Grudziądz, 25 marzec 2021 r.

IZP-I.271.2.2021

Dotyczy: wyjaśnienie treści Specyfikacji Warunków Zamówienia w postępowaniu w postępowaniu pn. „**Zmiana sposobu użytkowania pomieszczeń budynku szkolnego przy ul. Paderewskiego 10 na potrzeby przedszkola**”.

Szkic dotyczący gabarytu kanału:

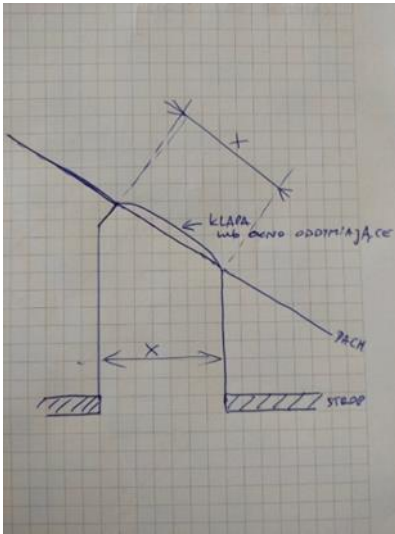
Jaka ma być wielkość otworów dymowych nad klatką schodową i w jakiej ilości (sztuki)?

Przekrój wewnętrzny kanału oddymiającego nad klatką schodową jak wymiary geometryczne klapy dymowej (114x140 cm). Ilość kanałów: 4 szt.
